改善箇所説明図

改善箇所

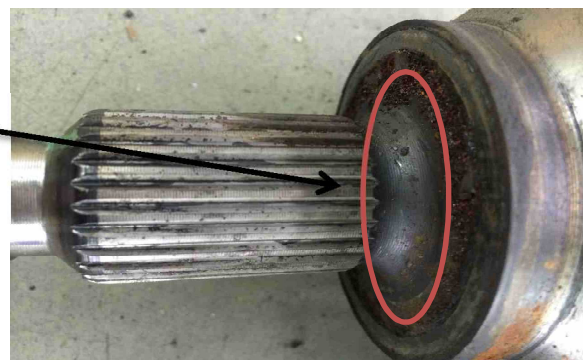
動力伝達装置（左右ドライブシャフト）（図 黄色部分）

不具合発生箇所

アウターレース部の強度が不足している。
そのため、走行中にドライブシャフトが折損して走行不能となるおそれがある。

ドライブシャフトの製造が不適切なため、アウターレース部の強度が不足している。そのため、走行中にドライブシャフトが折損して走行不能となるおそれがある。

全車両、左右ドライブシャフトを良品と交換する。

識別：フロントドア右側のドア・チェッカーに黄色いペイントを塗布する。
